INSPREEKTEKST 3VO.BIOTOOP bij Commissievergadering 'Samen Wonen' op 13 juli 2021

Ik spreek u toe namens burgerinitiatief 3VO.Biotoop

Effect van alleen het scherm langs de A15.

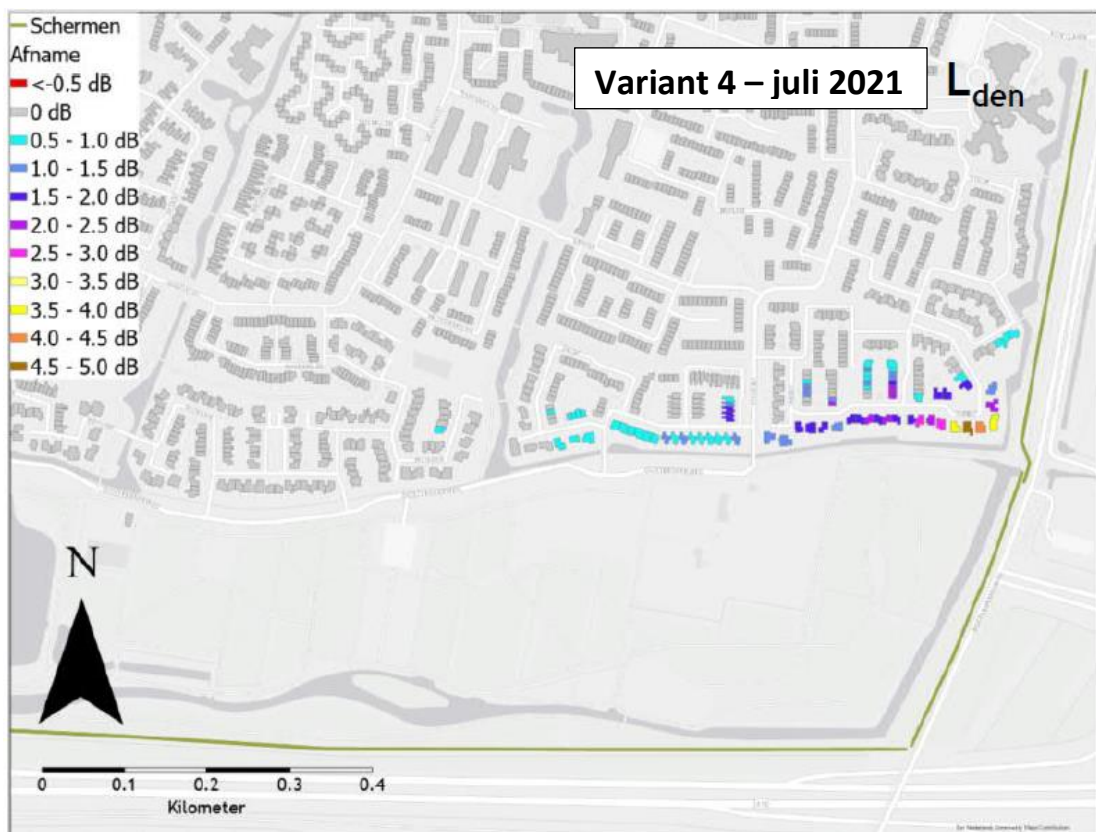
Uit het rapport van DGMR van november 2020 kan afgelezen worden dat de effectiviteit van het scherm langs de A15 afneemt naarmate de woningen dichterbij de Rotterdamseweg liggen. De demping door het scherm langs de A15 bedraagt voor de meest oostelijke woningen in Drievliet nog maar ca. 2 dB.

De demping door het scherm neemt af naarmate de woningen oostelijker in de wijk liggen.

Effect van het scherm langs de Rotterdamseweg (varianten 3 en 4).

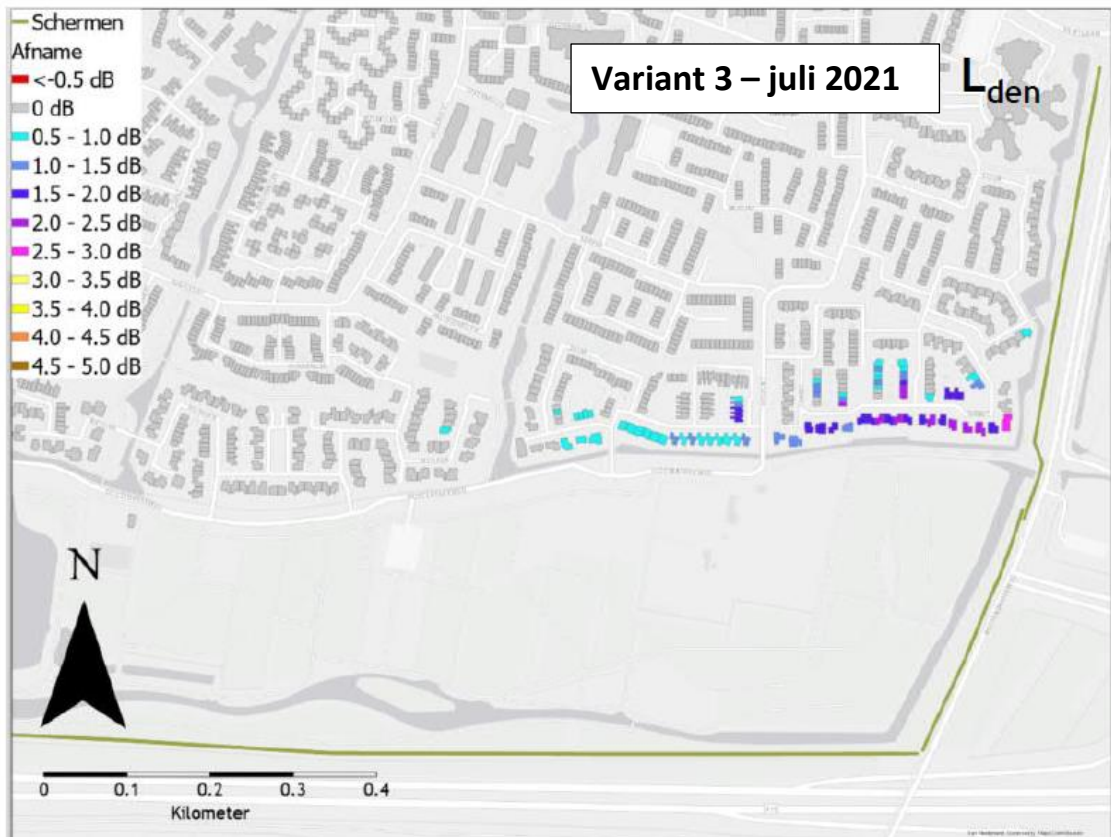
Schermvariant 3 langs de Rotterdamseweg verhoogt deze demping met 2 tot 3 dB en dat betekent dat deze woningen qua geluidsbelasting op hetzelfde niveau komen als de woningen meer westelijk in Drievliet (Rietvink, Zalm). Alleen de Pelikaan presteert met 5-6 dB reductie nog iets beter. Door de toevoeging van het scherm langs de Rotterdamseweg wordt de gehele wijk Drievliet gelijkmatig beschermd en toont het scherm zijn effectiviteit toch aan.

De demping door het scherm neemt toe naarmate de woningen oostelijker in de wijk liggen.

Dit compenseert voor een belangrijk deel de afname in het bovenstaande plaatje.
